1.1 CONCEPTO TÉCNICO No.	CT-7485
1.2 ÁREA:	Análisis y Mitigación de Riesgos
1.3 COORDINACIÓN:	Estudios y Conceptos Técnicos
1.4 REFERENCIA CRUZADA RADICADO FOPAE:	2014ER9330
1.5 RESPUESTA OFICIAL No.	RO-71374

2.1 SOLICITANTE:	CURADURÍA URBANA No 2
2.2 PROYECTO:	"Vivienda Unifamiliar"
2.3 LOCALIDAD:	04. San Cristóbal
2.4 UPZ:	50. La Gloria
2.5 BARRIO O SECTOR CATASTRAL:	Barrio La Gloria
2.6 DIRECCIÓN:	Calle 43B Sur No 5-25 Este ([1])
2.7 CHIP:	AAA0004MFYN ([2])
2.8 MANZANA CATASTRAL:	14
2.9 PREDIO CATASTRAL:	15
2.10 ÁREA (Ha):	0.0147 ([2])
2.11 FECHA DE VISITA: FECHA DE EMISIÓN:	Julio 02 de 2014 Julio 03 de 2014

Figura 1. *Localización general del proyecto ubicado en la Calle 43B Sur No 5–25 Este, de la Localidad de San Cristóbal en el Plano Normativo de Amenaza por Remoción en Masa del POT (Decreto 190 de 2004), el cual se encuentra en amenaza MEDIA.*

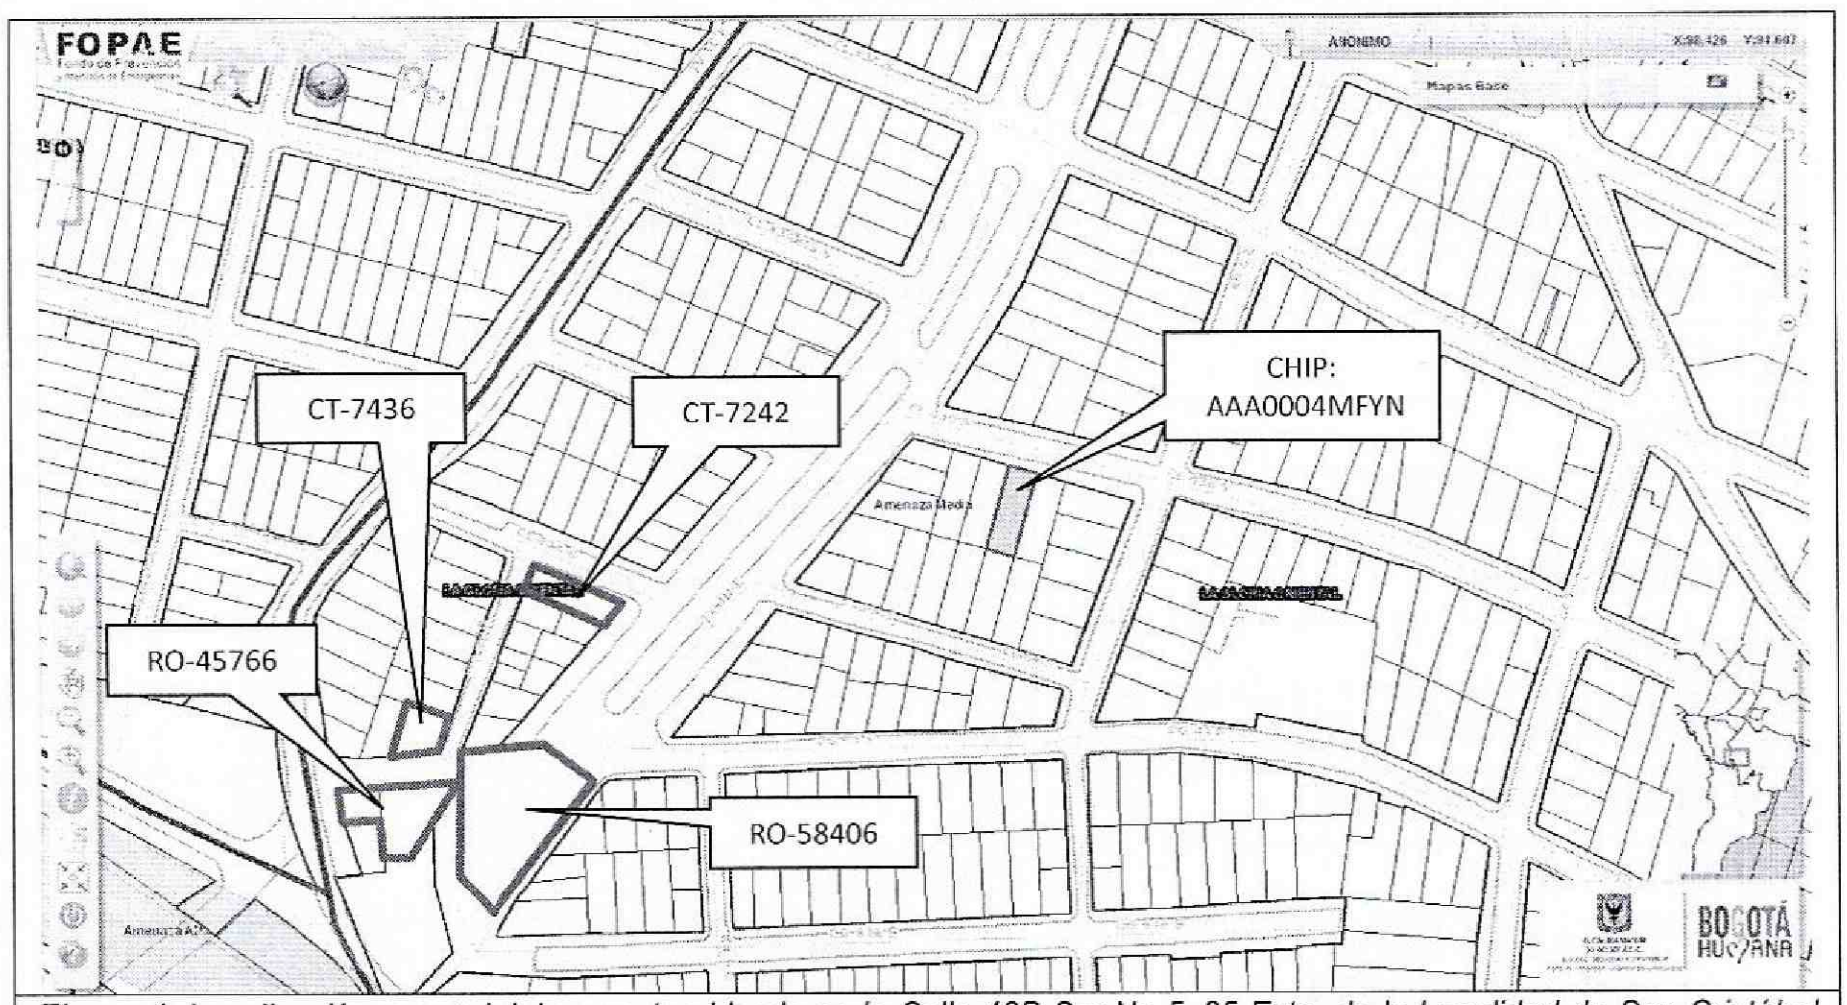
Conforme con el plano normativo de "Amenaza por Remoción en Masa" del Plan de Ordenamiento Territorial de Bogotá - POT, el sector del proyecto ubicado en la Calle 43B Sur No 5-25 Este de la Localidad de San Cristóbal, se encuentra en una zona de AMENAZA MEDIA por procesos de remoción en masa (Figura 1).
